Informe Consolidado de Solicitud de Aclaraciones, Rectificaciones y/o Ampliaciones a la Declaración de Impacto Ambiental del Proyecto "Proyecto de Explotación y Procesamiento de Minerales La Farola"

Nombre del Titular : MINERA ALTAIR S.A.
Nombre del Representante Legal : Manuel Matta Velasco
Dirección : PRINCIPE DE GALES 5921 OF 1302, Santiago.

El presente Informe Consolidado de Solicitud de Aclaraciones, Rectificaciones o Ampliaciones a la Declaración de Impacto Ambiental del proyecto "Proyecto de Explotación y Procesamiento de Minerales La Farola", contiene las observaciones generadas en virtud de la revisión de la Adenda. La respuesta a este Informe Consolidado deberá expresarse a través de un documento denominado Adenda a la Declaración de Impacto Ambiental del proyecto "**Proyecto de Explotación y Procesamiento de Minerales La Farola**", la que deberá entregarse hasta el 12 de septiembre de 2024.

Figura Ubicación pozos de monitoreo LP-1 y LP-2 propuestos. La dirección del flujo se indica mediante flecha azul.

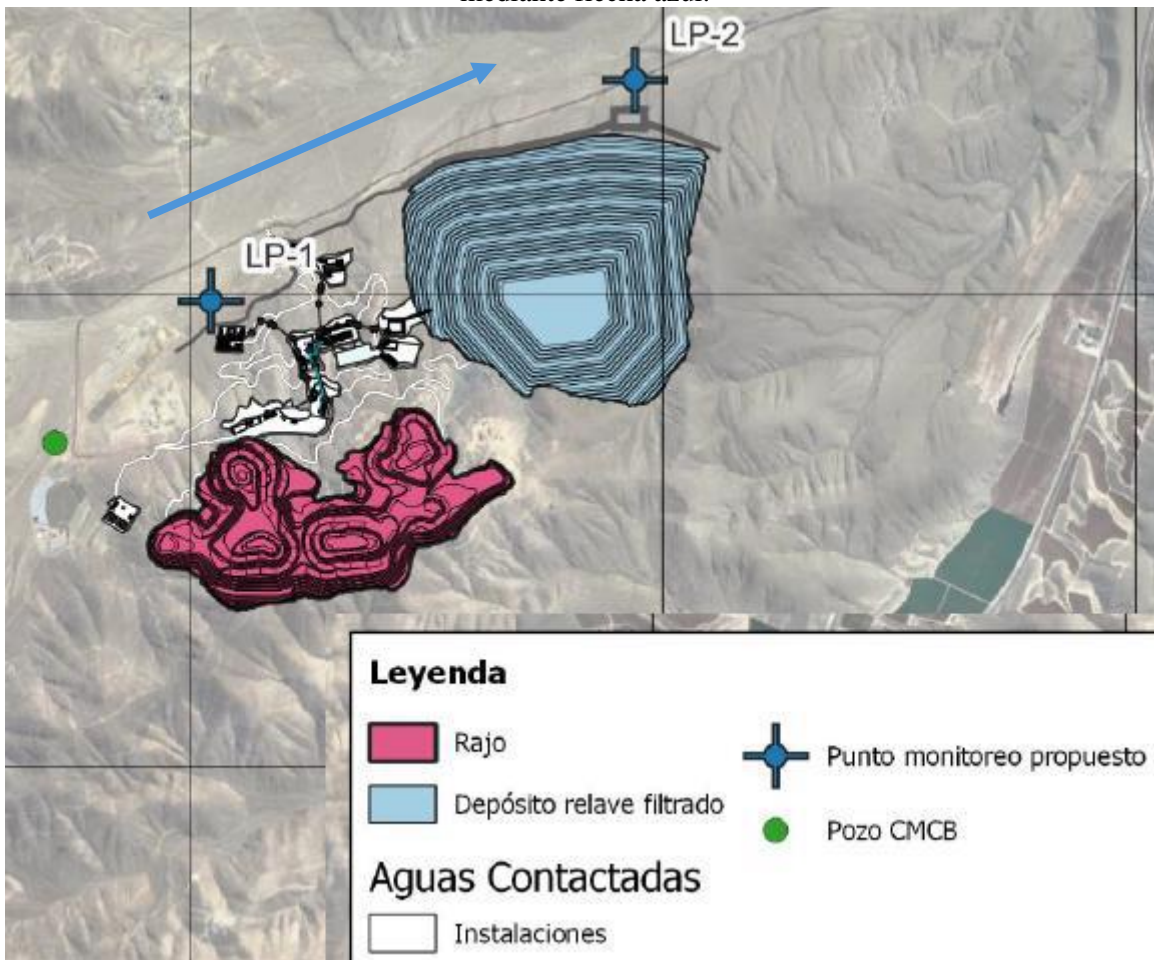
- 1.8.2 Con respecto al plan de monitoreo de eventuales infiltraciones, se solicita al Proponente utilizar incluir como punto de observación para el monitoreo “Aguas arriba” al Pozo CMCB, indicado en la Figura 3.1 del Informe “Plan de Monitoreo Hidrogeológico”, y señalado en el círculo verde de la Figura a continuación. Además, se solicita mantener el Pozo LP-1 propuesto, como punto de observación intermedio, considerando su ubicación en el sistema hidrológico intervenido.

Figura Ubicación pozos de monitoreo presentados por el Proponente y considerados en la caracterización hidrogeológica.

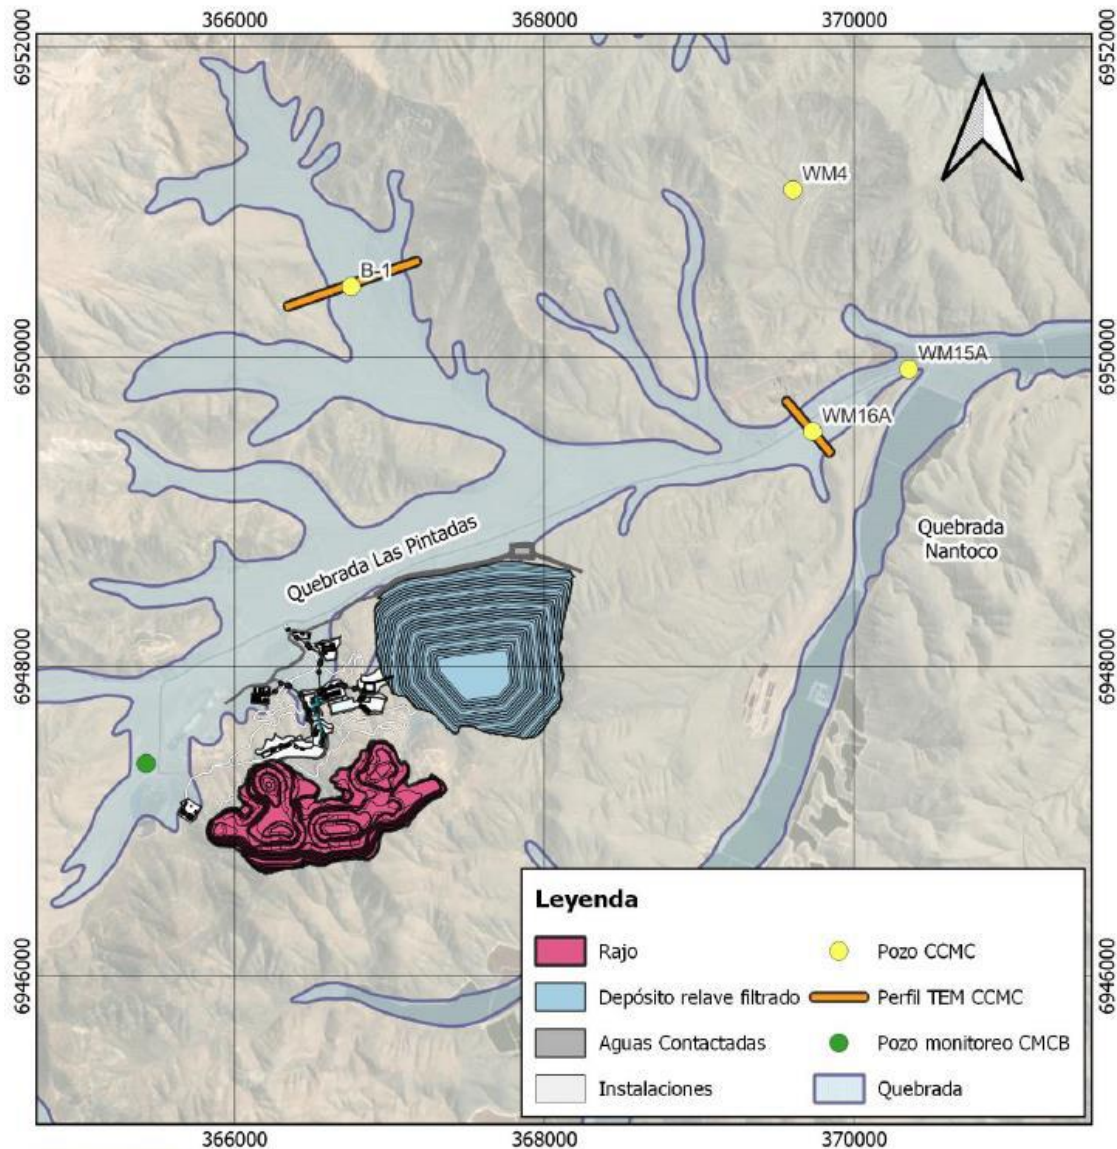
- 1.8.3 Con relación al monitoreo hidroquímico, donde se propone la comparación de la calidad de las aguas eventualmente detectadas en el punto LP-2, con la Norma Chilena N°1.333/87, debido a la inexistencia actual de niveles freáticos en el punto que permita una caracterización de la hidroquímica de las aguas. Al respecto y en relación con el Plan de monitoreo propuesto, se indica al Proponente lo siguiente:

- a) En el caso de evidenciarse niveles freáticos en los puntos de observación LP-1 o LP-2 durante la ejecución del Proyecto, se deberá verificar la existencia de agua en el Pozo CMCB, punto de monitoreo aguas arriba. En caso de no detectarse niveles freáticos en este punto de observación (Pozo CMCB), se atribuirá que la presencia de niveles freáticos en LP-1 y/o LP-2, es un indicador de infiltraciones provenientes desde las obras del Proyecto.
- b) Ocurrido el caso anterior, deberá verificar la mantención de la caracterización hidroquímica en el Punto VM-16 (ver Figura a continuación). Lo anterior, dado que, en el sector de emplazamiento del Proyecto, existen constituidos derechos de aprovechamiento de aguas subterráneas¹.
